**INFORME No.31
SUPERVISIÓN TÉCNICA INDEPENDIENTE**

**PERIODO
01 AL 31 DE DICIEMBRE DE 2024**

**INTERVENTORIA TÉCNICA, ADMINISTRATIVA, FINANCIERA, AMBIENTAL,
JURÍDICA Y SUPERVISIÓN TÉCNICA INDEPENDIENTE PARA LA CONSTRUCCIÓN
DEL CENTRO ADMINISTRATIVO MUNICIPAL DE ENVIGADO (CAM), EN
CUMPLIMIENTO AL CONVENIO INTERADMINISTRATIVO
ENV-09- 09-0926-21, ACTA DE EJECUCIÓN N°9**

INFORME SUPERVISIÓN TÉCNICA DICIEMBRE 2024

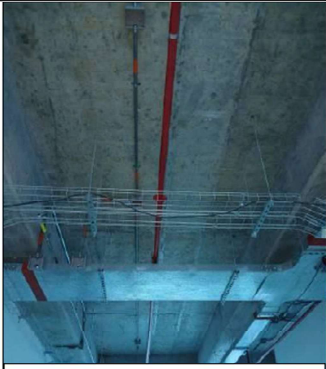
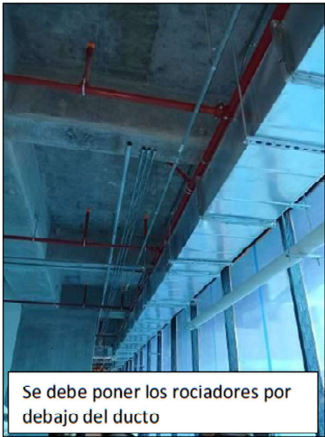
Se debe garantizar la cobertura con rociadores en piso 11. Corregir toda la línea de rociadores	Se debe garantizar la cobertura con rociadores en piso 11, entre columna 10 y 12

Área de control interno	Se debe poner los rociadores por debajo del ducto

Ilustración 1 Propuesta de instalación del rociador suplementario

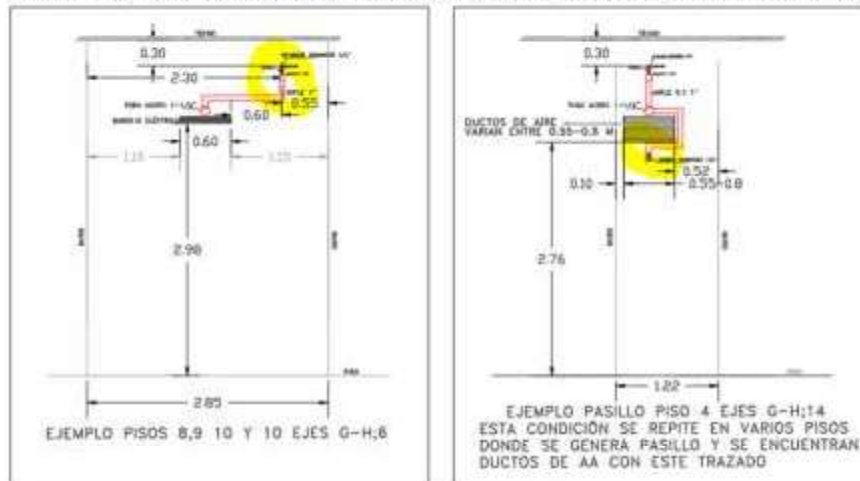
En atención a las observaciones realizadas en obra respecto a la adición de rociadores bajo obstrucciones sólidas continuas, se plantea la instalación de rociadores suplementarios. Estos son de respuesta rápida, temperatura ordinaria, con el mismo factor K, orientación y cobertura que los rociadores instalados en el techo. Conforme a lo establecido en la Norma NFPA 13-2025, se fundamenta lo siguiente:

Según el numeral 9.5.5.3.3.1, los rociadores suplementarios instalados son de respuesta rápida y temperatura ordinaria, cumpliendo las especificaciones de diseño requeridas por los numerales 7.2.4 y 9.4.2.5 cuando sea aplicable.

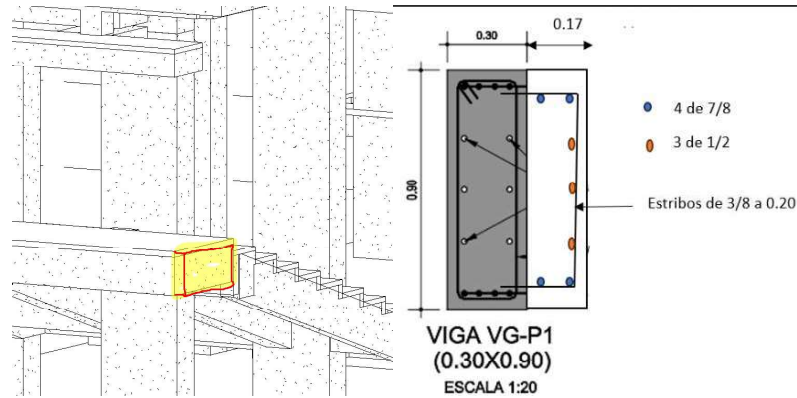
1. *Se solicitó al diseñador estructural el detalle a utilizar para la construcción de los muros perimetrales de la cubierta de torre norte, ya que en el plano 301-TN01-e21013-ENE el detalle de áticos (Dovela D1) contempla muros de máximo 1.20m de altura, mientras que los muros deben tener, según diseño, una altura de 2.28 m.*

Se recibió respuesta del estructural el 29-10-2024, quien indicó que efectivamente en mampostería esos muros perimetrales son máximo de 1.20m en voladizo, para altura mayor se recomiendan varias alternativas:

El arquitecto diseñador indicó mediante correo electrónico del 30 de octubre de 2024 que la alternativa a diseñar en la No. 2, teniendo en cuenta que es un muro que está en una terraza técnica se puede hacer el ático con contrafuertes y no afectaría la arquitectura.

Por lo anterior se solicitó diseño de elemento no estructural de dicho muro.

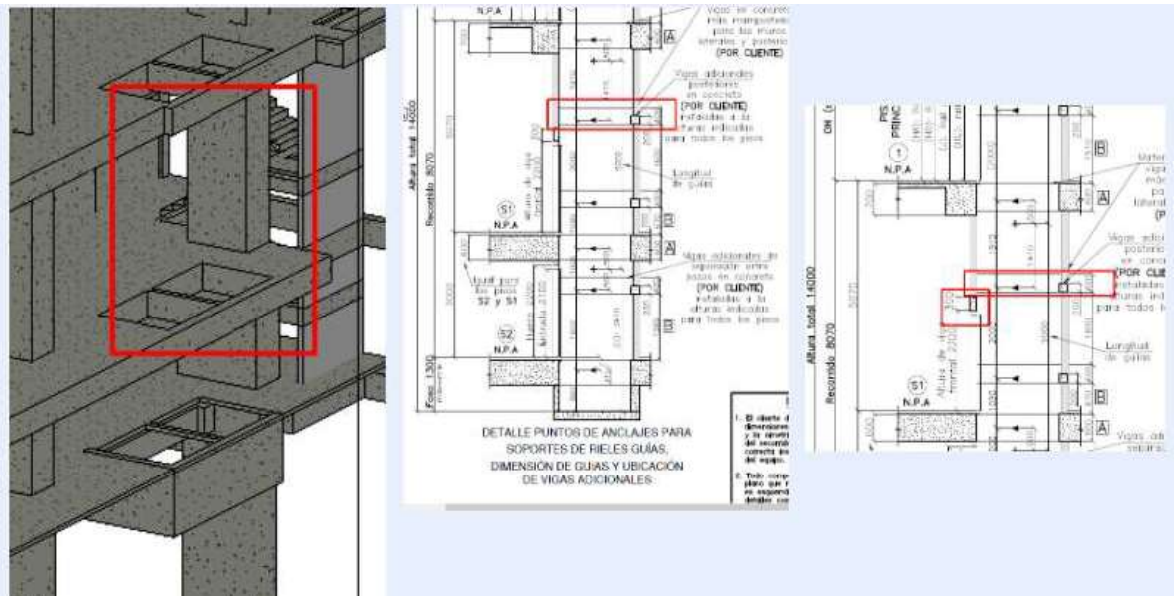
2. *Teniendo en cuenta que para el cerramiento del "Eje 5-H en el Auditorio; se tienen propuesto muro en bloque de concreto Al momento de revisar marcaciones e iniciar la construcción de este muro; se presenta en obra la siguiente condición (ver imagen).*

- *Como está planteada la estructura metálica desde el diseño y, por tanto, como quedó construida. La fachada en la que se va a instalar las placas de Superboard y posteriormente, el enchape Royal Dorado; está desplazada a cara de viga de concreto 15 cm aproximadamente.*
- *Por desplazamiento diferenciales, se debe generar una junta constructiva entre la estructura de Superboard y la mampostería en bloque de concreto.*

El diseñador el 05 de diciembre de 2024, indicó que se debe realizar el reengruese de la viga del vértice del muro enchapado en el auditorio, el reengruese que se diseñó no tiene problema con dejar embebida la platina metálica, por lo que se aprobó el reengruese de viga y se deja la platina embebida, así como se muestra en la siguiente imagen.

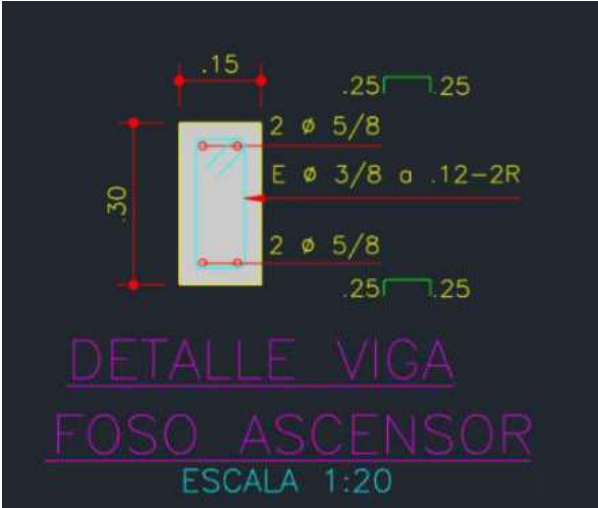
3. En planos de elementos no estructurales no se indica el tipo de mampostería en la zona de ascensores 5 y 6 de Sótano 1 a Piso 1. Con el fin de conservar la mampostería de 0,15m teniendo en cuenta que el espesor del nervio (tipo B) ubicado entre los ascensores es de 0,15 m, ¿se podría realizar un anillo de viga de acuerdo al detalle del ascensor de 0,40 m como se tiene diseñada actualmente como anillo? (ver Imagen 1) y la viga que se indica por encima de la puerta del ascensor que en planos de mitsubishi es de 0,30 m, con que diseño se ejecutaría y en que tramo?

El 29 de octubre de 2024, la diseñadora indicó que en esa zona se puede utilizar mampostería de 0.15m de espesor y se realiza el anillo de viga de acuerdo con el detalle enviado, ya se había aclarado en otra consulta que el refuerzo de la viga en zona de foso de ascensores tiene el mismo refuerzo si es de 0.15x0.40 o de 0.15x0.30m. Así:

Adicionalmente el 11 de diciembre de 2024, se indicó por parte de la diseñadora que el refuerzo para los muros de Sótano 1 a Piso 1 se debe emplear dovela R1:1/2" cada 1.0m, y R2:5/8" cada 1.0m.

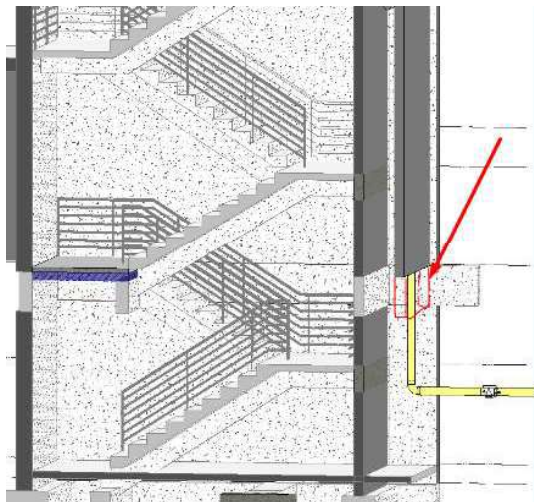
En vista que, en el plano de elementos no estructurales no existe la separación de las dovelas entre el Sótano 1 a Piso 1 y de Sótano 1.5 a Piso 1, el diseñador envió el siguiente cuadro adicionando el refuerzo.

REFUERZO VERTICAL DE DOVELAS "D2" PARA MUROS DE DIVISORIOS						
H (m)	em (m)	S2 (m)	R1	R2	T (m)	VÁLIDO PARA:
4.40	0.15	1.00	1 Ø 1/2	1 Ø 5/8	0.65	BASE A SOTANO 1
2.90	0.12	1.40	1 Ø 3/8	1 Ø 1/2	0.55	BASE A SOTANO 1.5
3.57	0.12	1.40	1 Ø 1/2	1 Ø 5/8	0.65	SOTANO 1 A PISO 1
5.07	0.15	1.00	1 Ø 1/2	1 Ø 5/8	0.65	SOTANO 1.5 A PISO 1
5.80	0.20	0.60	1 Ø 1/2	1 Ø 5/8	0.65	PISO 1
3.90	0.12	1.40	1 Ø 1/2	1 Ø 5/8	0.65	PISO 2
3.90	0.12	1.20	1 Ø 1/2	1 Ø 5/8	0.65	PISO 3
3.90	0.12	2.20	1 Ø 1/2	1 Ø 5/8	0.65	PISO 4
3.90	0.12	2.40	1 Ø 1/2	1 Ø 5/8	0.65	PISO 5 A PISO 14
4.25	0.15	1.40	1 Ø 1/2	1 Ø 5/8	0.65	PISO 15

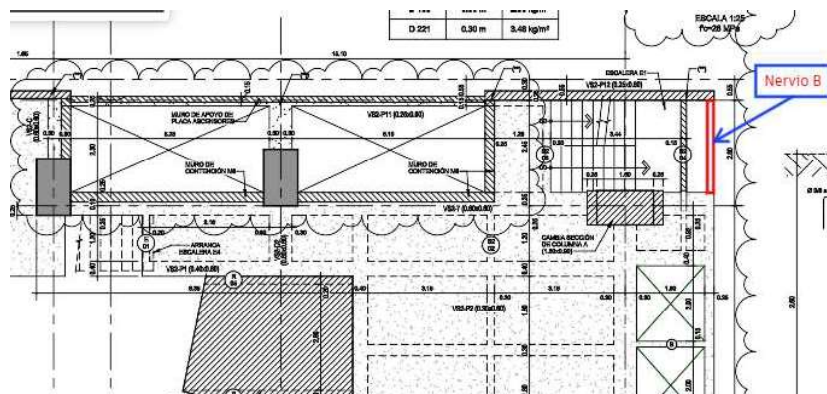
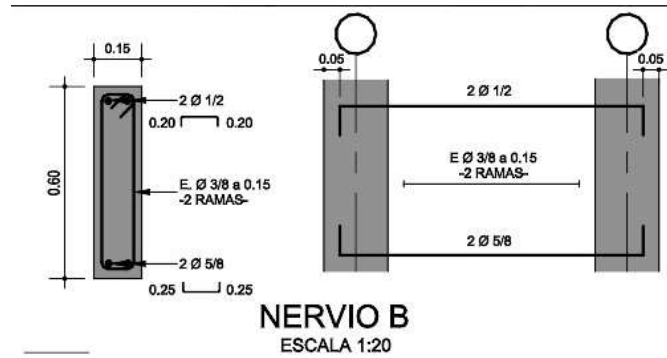
4. El muro divisorio de los buitrones del sótano 1 en el costado oriental contiguo a las escalas, requiere un nervio para apoyarlo, este no se encuentra en el diseño. ¿cómo se maneja este tema?

En respuesta dada por el diseñador el 11 de diciembre de 2024, indicó que se puede anclar un nervio tipo B a la VS2-P12 y VS2-7, de acuerdo al siguiente detalle.

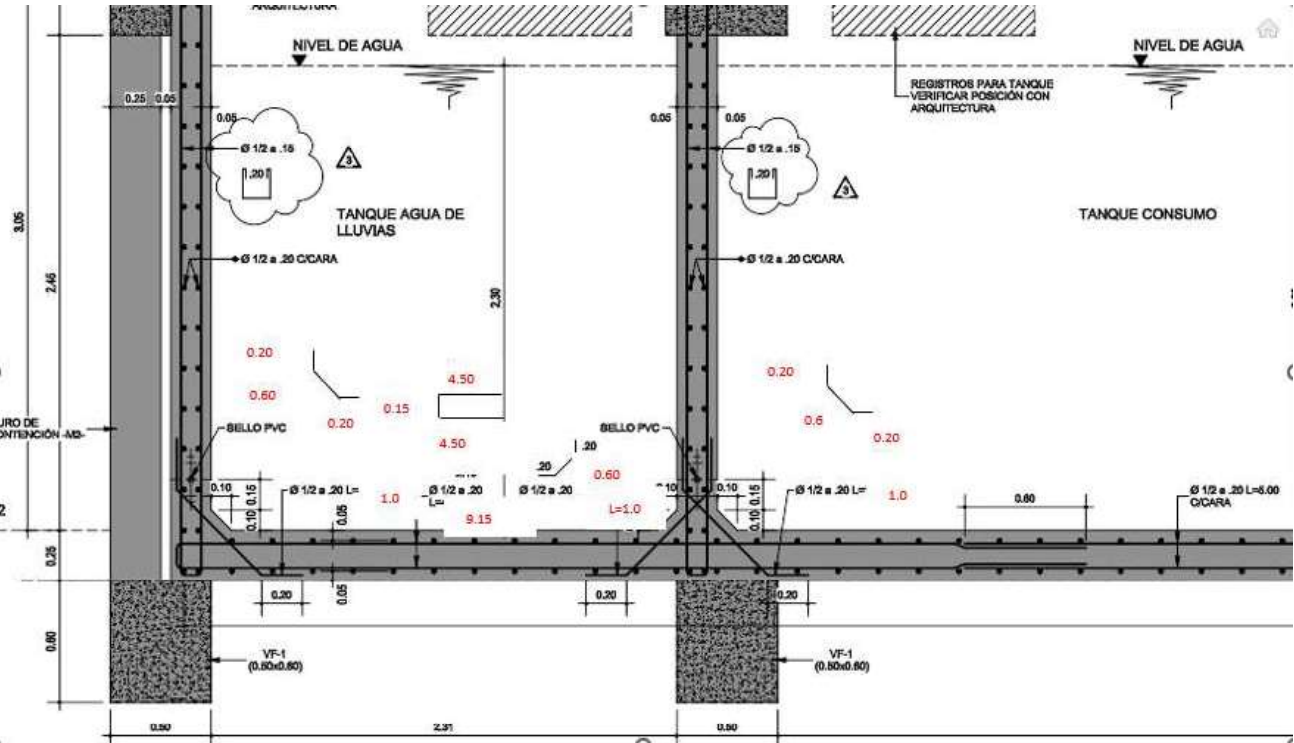
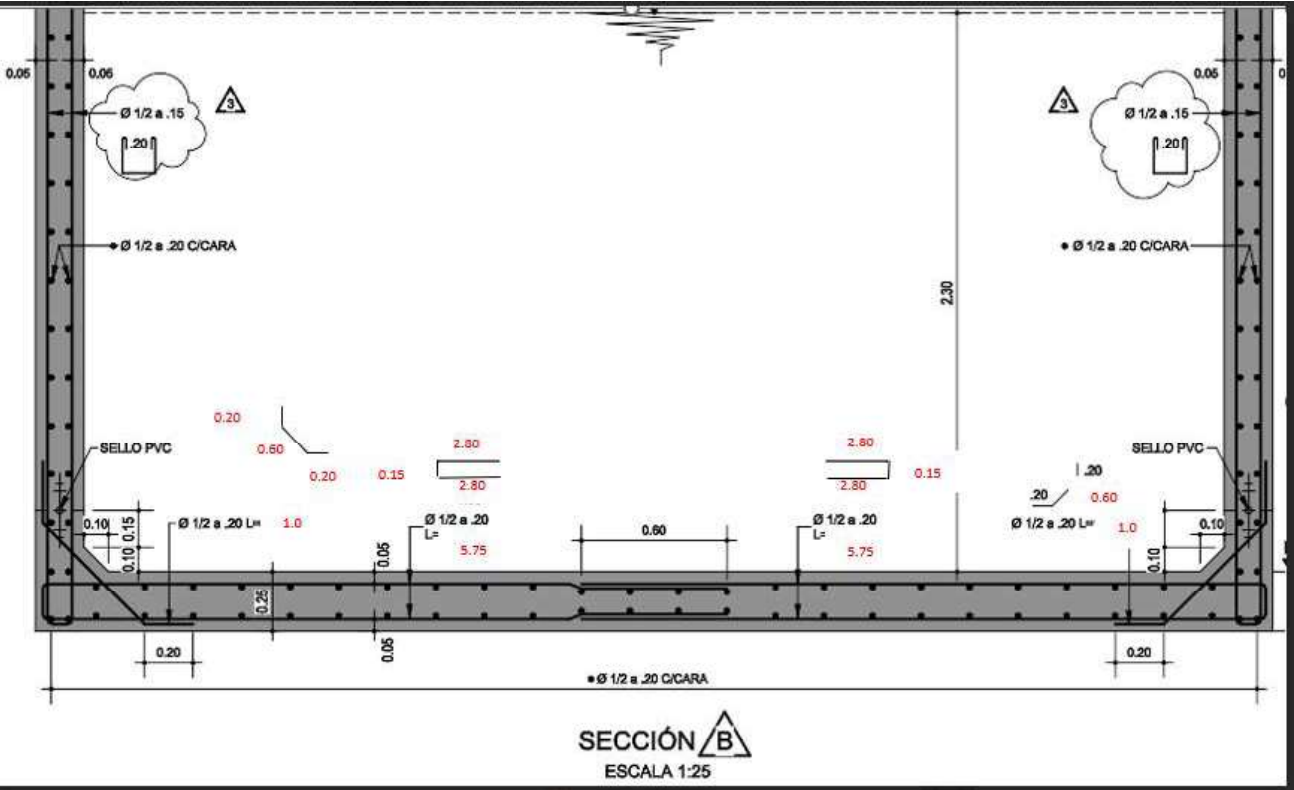
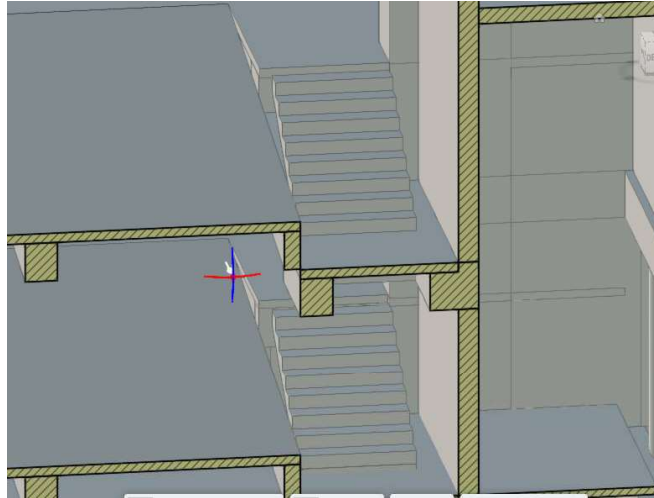
5. Verificando las medidas, junto al despiece que aparece en planos, de los tanques de RCI, Agua Potable y ALL, se observa una ambigüedad, en el sentido que las medidas de los despieces no concuerdan con las medidas del plano. Por favor me aclaran las medidas de estos refuerzos de losa.

En respuesta dada por el diseñador el 11 de diciembre de 2024, envió detalle ajustando las medidas en las barras figuradas en las secciones A y B del tanque. Así:

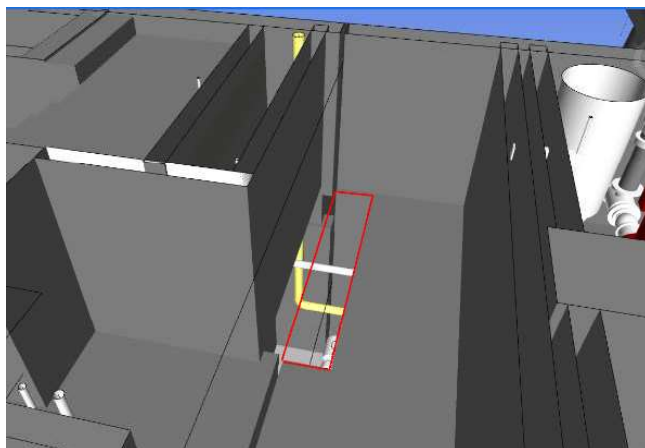
7. Las graderías retráctiles requieren un muro estructural para su respectiva fijación, este punto se habló en los comités de diseño tiempo atrás. ¿cómo sería el diseño de este muro?

En respuesta dada por el diseñador el 11 de diciembre de 2024, indicó que la gradería retráctil no se diseñó apoyada en ningún muro, quedó diseñada para que se apoyara solo de la vigueta VG-P1.

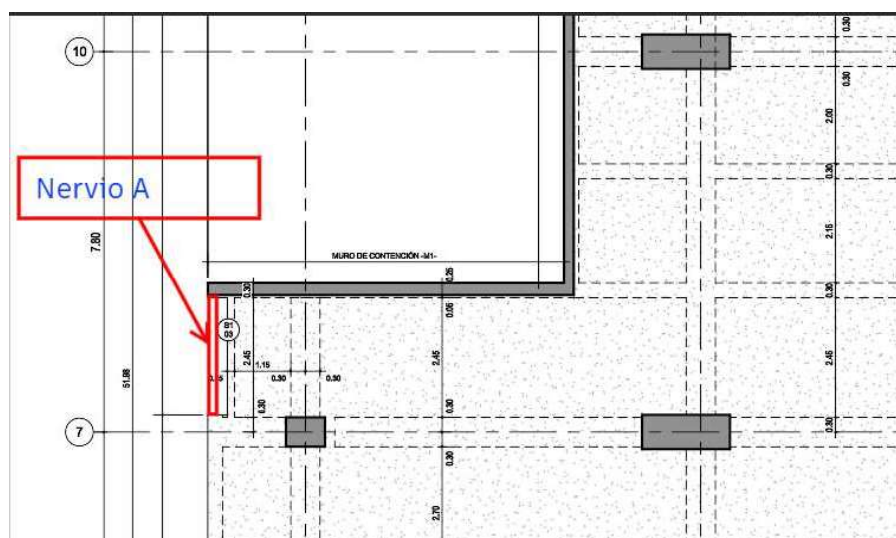
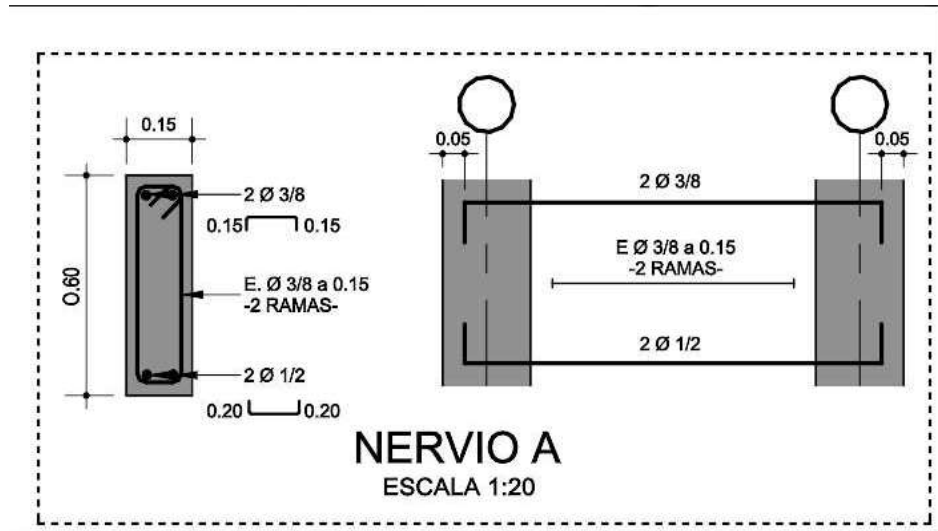
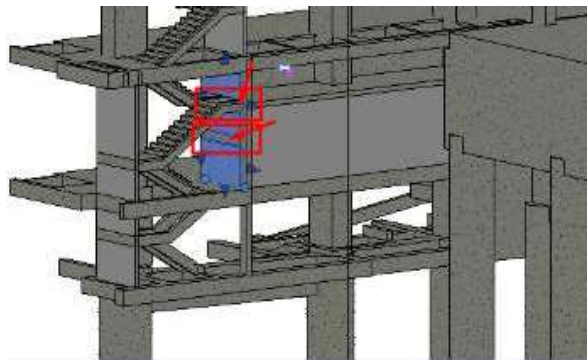
8. Con el ajuste que se realizó en la pregunta 162 de arquitectura donde se amplió el espacio en el cuarto del tablero de HVAC se requiere que esta zona que se tenía para el buitrón con vacío pase a tener losa. ¿cómo se procede con este espacio? (Eje 7 y 8) (E y F).

En respuesta dada por el diseñador el 11 de diciembre de 2024, indicó que se debe colocar un nervio tipo A, anclado en la viga VS1-7 y vigueta VS1-P6 y la loseta de 0.12m de espesor, refuerzo inferior malla D-188 y refuerzo superior malla D-84, anclada en el nervio S1-03.

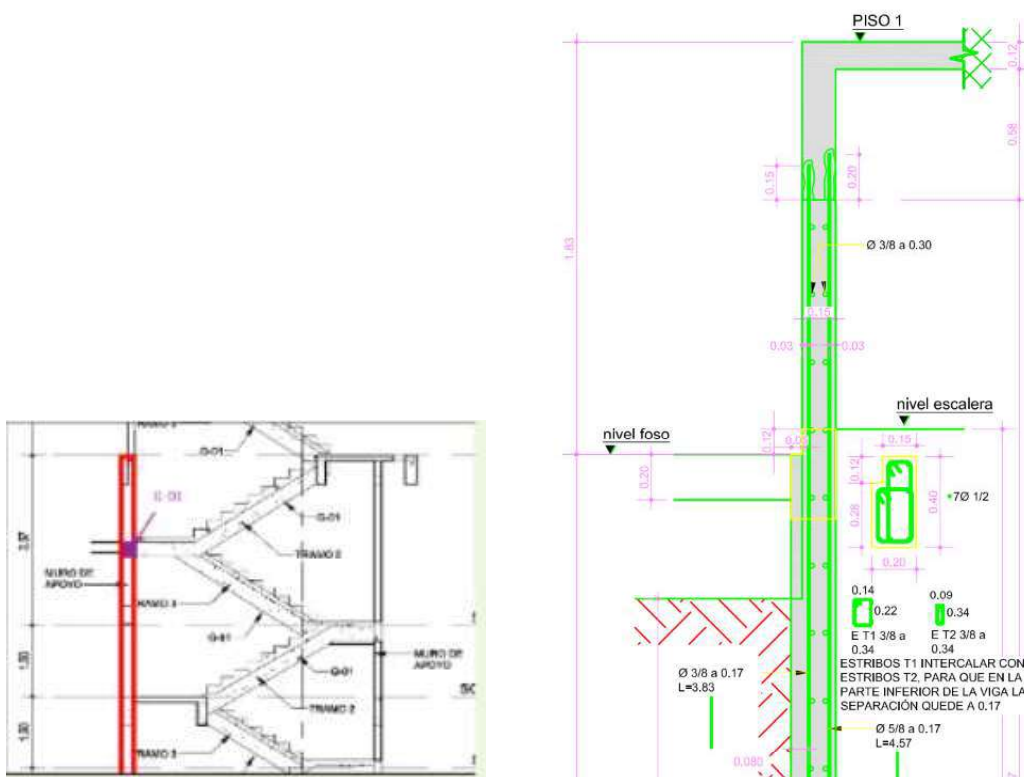
9. En la ubicación del muro de contención M6, en el costado que va hacia las escaleras se observa un espacio en el modelo que al parecer corresponde a una viga, pero no está identificada, se solicitó indicar si ese punto va viga y cuál sería su despiece, adicionalmente se debe revisar la llegada de la escalera con el muro de contención ya que no se observa en los planos detalle de viga y además se observa que en dicho punto llega la losa del negativo del ascensor.

Adicionalmente se consultó que teniendo en cuenta las reducciones se tiene la inquietud respecto al espesor de la gualdera G01 de 0.20 m x 0.40 m ya que, quedaría parte de la viga de la gualdera en muro de concreto de 0.15m (Encima de la losa del negativo del foso ascensor) y otra en el muro de 0.20 m. El constructor indicó que no se pueden dejar escalas en el negativo del ascensor por requerimiento del proveedor de ascensores.

En respuesta el diseñador estructural el 29-10-2024, indicó que en dicho espacio no hay viga, es el muro de contención M6, donde llega la escalera en el muro M6, ahí debe llegar una viga G-01, la misma de las gualderas.

0.075m a la cara del refuerzo vertical, se aclara que el espesor de 0.20m está por debajo del recorrido negativo del ascensor y por lo tanto no afectar su ancho libre, posteriormente se reduce el espesor a 0.15m hasta piso 1, adicionalmente la diseñadora el 29 de noviembre de 2024, permitió que en el muro de contención M6a dejarlo de 0.20m hasta la losa del negativo del ascensor (ubicado 3.04m del sótano 1.5), sin embargo, cuando se realice el lleno de tierra dejarlo hasta 2.60m máximo del sótano 1.5.

Por lo anterior la diseñadora envió nuevo detalle el 13 de diciembre de 2024, de la viga VG-01 (Gualdera) en la zona del muro M6A.
